**Demande d'autorisation de procéder aux travaux
de desserte fluviale du chantier « Hermitage Plaza »
à Courbevoie**

CONCLUSIONS MOTIVÉES DU COMMISSAIRE ENQUÊTEUR

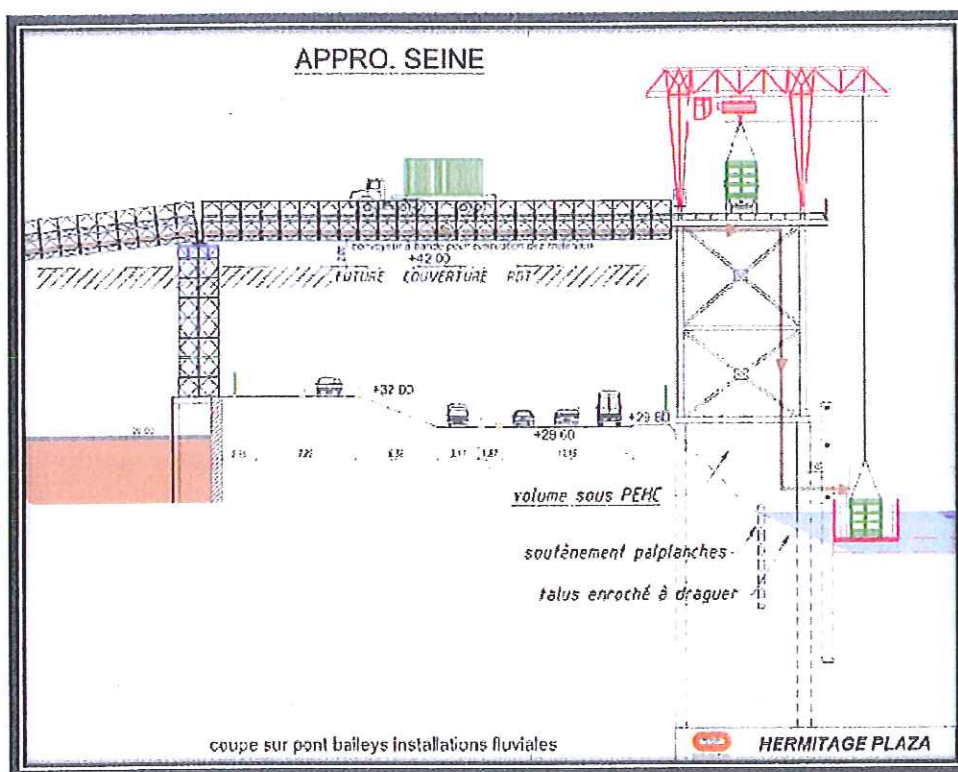
Le commissaire enquêteur prend acte de la coupe qui est présenté (il espère qu'elle est effectuée au bon endroit, c'est à dire au pont le plus pénalisant) et plus globalement de la réponse.

Les côtes relevées de l'autopont sur les plans d'installations montrent que sa bande roulante au droit des ponts BELAY est de +32 NGF. La sous face des ponts BELAY se situe à la côte + 44 NGF. Le positionnement des ponts BELAY est située à l'endroit où l'autopont rejoint le terrain naturel.
